VYSVĚTLENÍ ZADÁVACÍ DOKUMENTACE Č. 1 ZE DNE 9.11.2018

„II/116 Řevnice, sanace záchytného systému“

Obrázek 5 - Svodidlo JSMNH4/H2

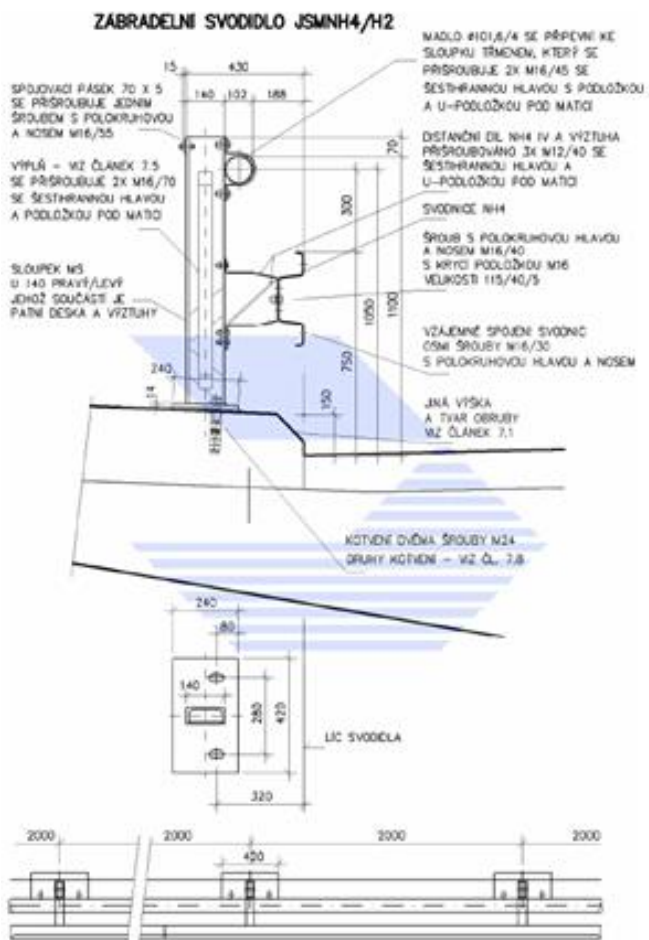
V PD je navrženo ukotvení svodidlového sloupku do hlavové zídky z monolitického ŽB a do ŽB mikropiloty. Takto ukotvené silniční svodidlo nelze v případě potřeby vyměnit. Při takové výměně by bylo nutné sloupek svodidla ze železobetonu vybourat. Silniční svodidla se buď beraní, nebo kotví přes patní plechy, aby byla lehce vyměnitelná. Žádáme zadavatele o přezkoumání tohoto detailu a vysvětlení, proč je kotvení svodidel navrženo tímto způsobem.

Tuto připomínku lze akceptovat. Navrhujeme provést následující způsob kotvení upravený na příslušný typ svodidla.
